Autorité environnementale

Avis délibéré de l'Autorité environnementale sur la création du diffuseur de Belcodène sur l'A 52 (13)

n°Ae : 2017-41

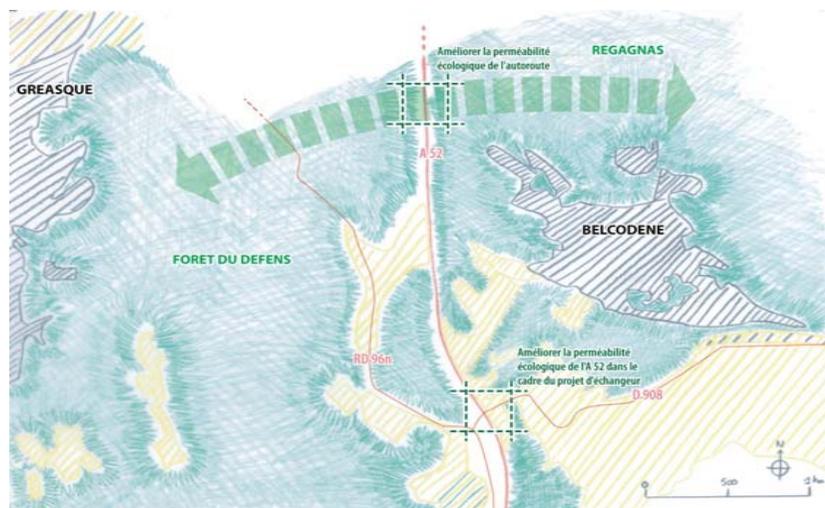
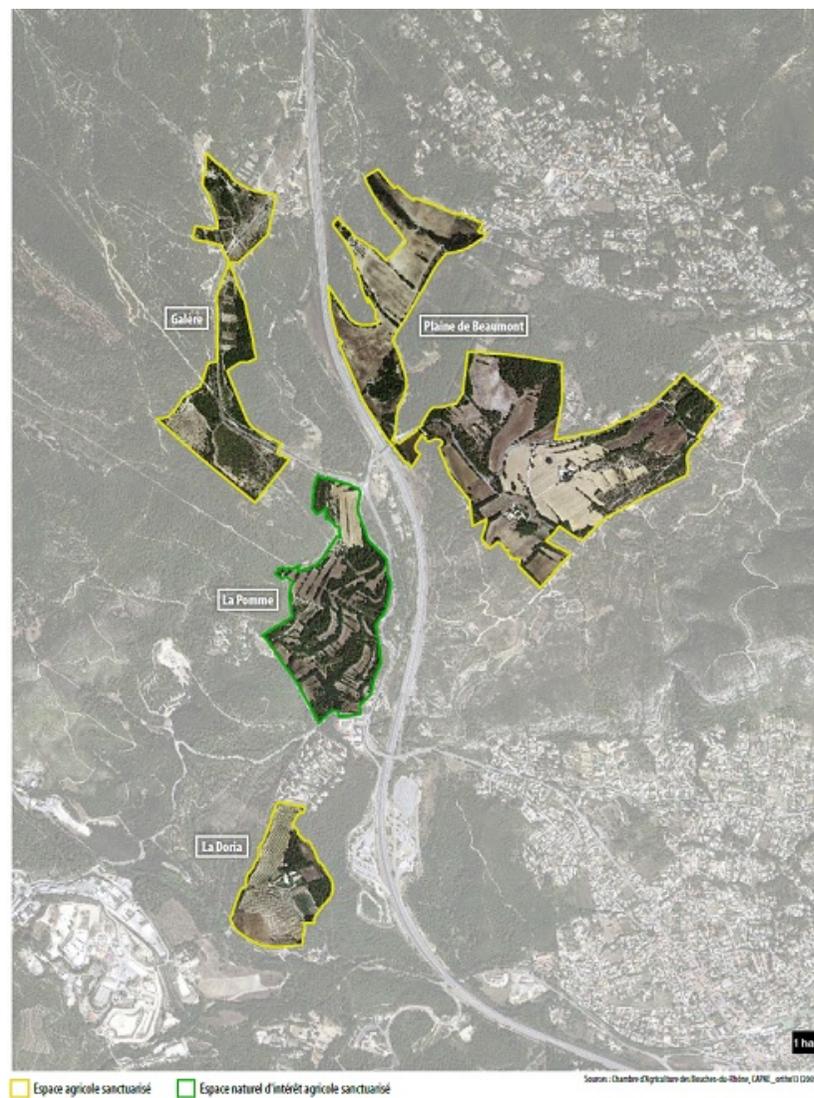
- le SCoT définit des "espaces agricoles sanctuarisés"¹², notamment la zone agricole ("Plaine de Beaumont") qui longe l'autoroute à l'est (voir figure 3 page suivante). L'emprise du diffuseur occupe un hectare de cet espace.

Le dossier ne va pas au delà de ce constat dans l'analyse de la compatibilité avec le SCoT, dont les prescriptions semblent pourtant interdire la réservation des emprises du projet dans le PLU de Belcodène en cours d'élaboration¹³.

L'Ae recommande de démontrer la compatibilité du projet avec le SCoT du Pays d'Aubagne, particulièrement pour ce qui concerne les "espaces agricoles sanctuarisés" et la continuité écologique entre la forêt du Défens et le massif de Regagnas, également prévue par le schéma régional de cohérence écologique de la région PACA.
